**Avis de la Mission régionale d'autorité environnementale
de la région Nouvelle-Aquitaine
sur l'implantation d'un parc de trois éoliennes
sur la commune de Saint-Aubin-du-Plain (79)**

n°MRAe 2021APNA130

dossier P-2021-11456

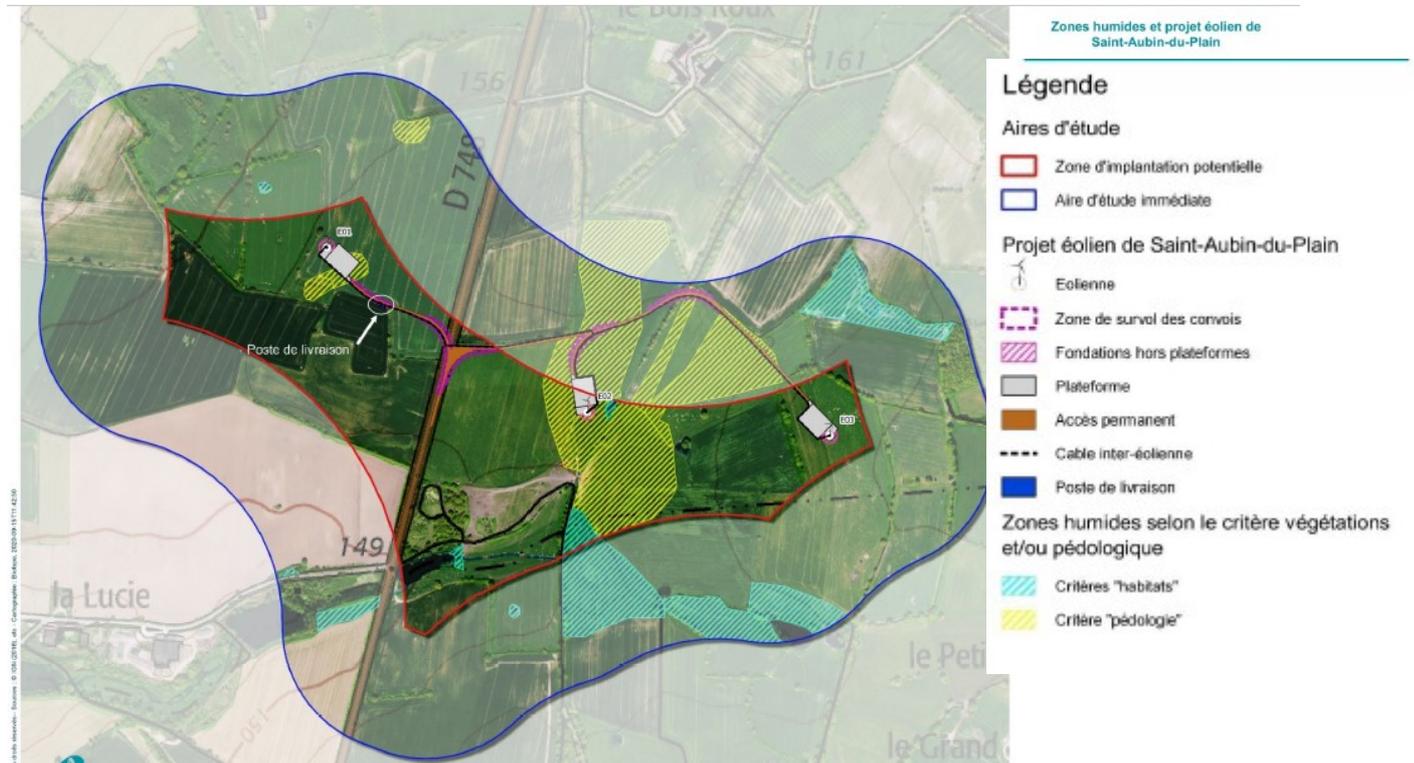
L'aire d'étude immédiate est occupée à plus de 95 % de sa surface par des végétations qualifiées de faible à très faible intérêt, en lien avec la vocation agricole des terrains (cultures et prairies artificielles).

En raison de l'état de conservation dégradé de la majorité des milieux, les végétations d'intérêt modéré ou fort sont très peu représentées et très localisées. Elles correspondent principalement d'une part à des pelouses et d'autre part à des milieux humides.

Six habitats humides sont ainsi présents au sein de l'aire d'étude immédiate. Ils représentent une surface d'environ 5,1 ha soit environ 4,9% de la surface totale de l'aire d'étude immédiate. Il s'agit de végétations amphibies, d'une mégaphorbiaie alluviale eutrophe, de prairies hygrophiles et d'une saulaie marécageuse localisées principalement au sud et à l'est de l'aire d'étude immédiate.

Cartographie des zones humides et implantation projet éolien – extrait étude d'impact page 411

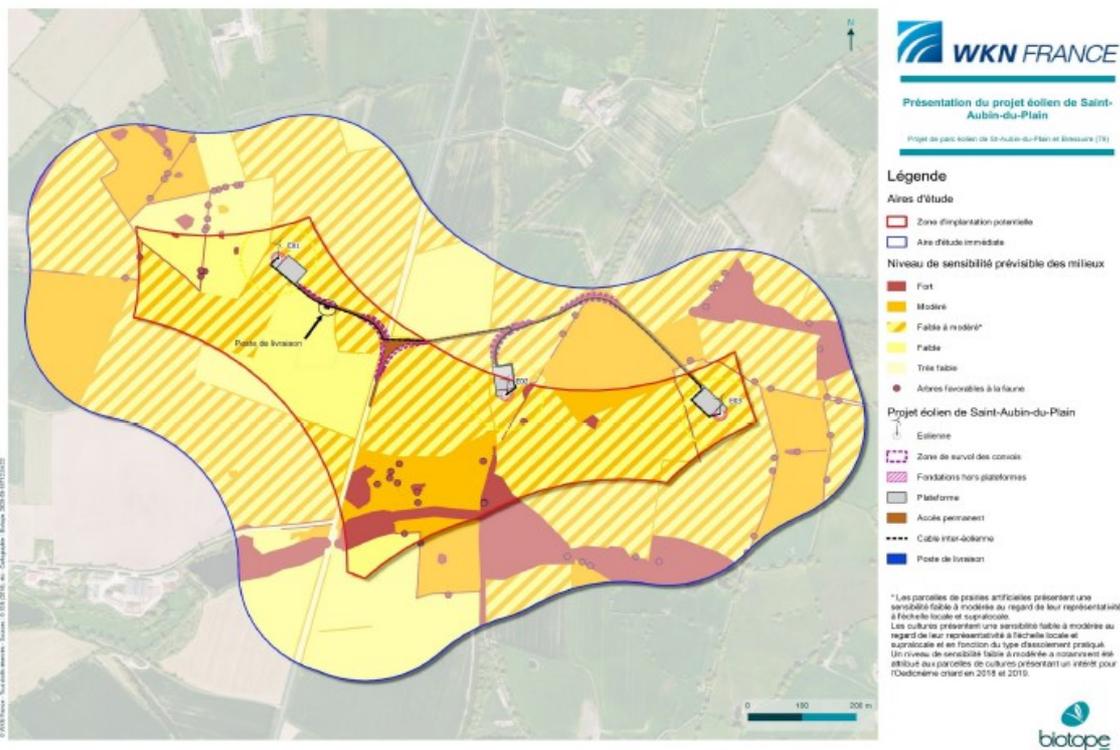
Concernant les zones humides, le projet impacte 5 046 m² de zones humides au sein de l'AEI qui seront occupées par des aménagements permanents (plateformes et chemins d'accès aux éoliennes), notamment en ce qui concerne l'éolienne E2. L'impact est considéré comme limité par le maître d'ouvrage, car ces zones correspondraient essentiellement à des «zones humides pédologiques ne présentant pas de fonctionnalités écologiques d'intérêt en tant qu'habitat d'espèces : cultures et prairies artificielles». En compensation de l'imperméabilisation de ces 0,5 ha, le porteur de projet propose de modifier les pratiques de gestion sur deux prairies humides actuellement pâturées sur une surface totale de 2,1 ha, situées au sud de la ZIP et dans l'AEI, avec mise en place d'une fauche annuelle afin d'améliorer les fonctionnalités hydrologiques et écologiques de ces parcelles (maîtrise du ruissellement et du risque d'érosion).

La MRAe considère que ces propositions sont intéressantes, mais ne dispensent pas d'approfondir les possibilités d'évitement de l'impact du projet sur ces zones humides. De plus, il est nécessaire d'exposer le fonctionnement des zones humides de la zone d'implantation et d'identifier au préalable de toute décision, les périmètres d'effets de telle ou telle destruction ou implantation.

Cartographie de synthèse des enjeux écologiques – extrait étude d'impact page 394

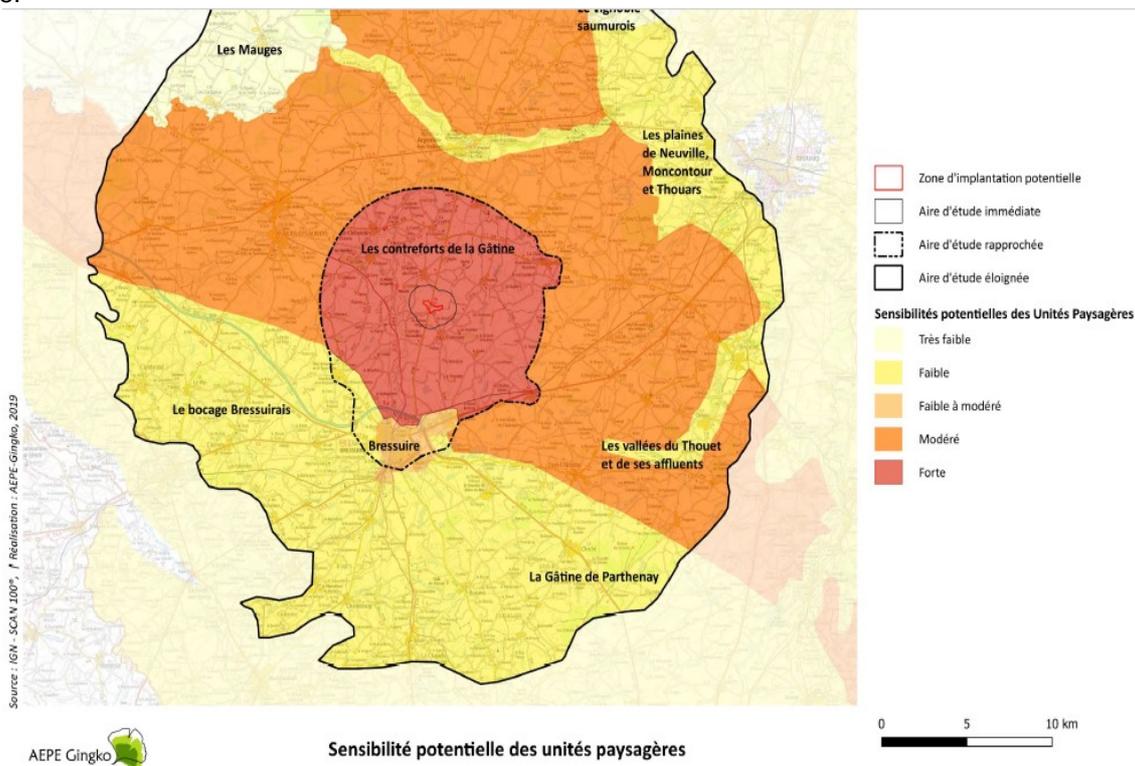
Compte tenu de l'implantation à une distance inférieure à 200 m d'une haie arbustive, la MRAe considère qu'il est indispensable de disposer d'une analyse plus détaillée de l'impact sur la biodiversité, de la justification que la distance retenue est suffisante, et le cas échéant d'un réexamen de l'implantation des éoliennes concernées.

- des distances d'éloignement des lisières (inférieures à 50 m) alors que les recommandations Eurobats prescrivent un éloignement minimum de 200 m,
- des caractéristiques des éoliennes (rotor de 138 m maximum de diamètre) alors que la Note technique du Groupe de Travail Eolien recommande de proscrire les rotors supérieurs à 90 et les gardes au sol inférieures à 50 m (garde au sol de 41 m pour ce projet).
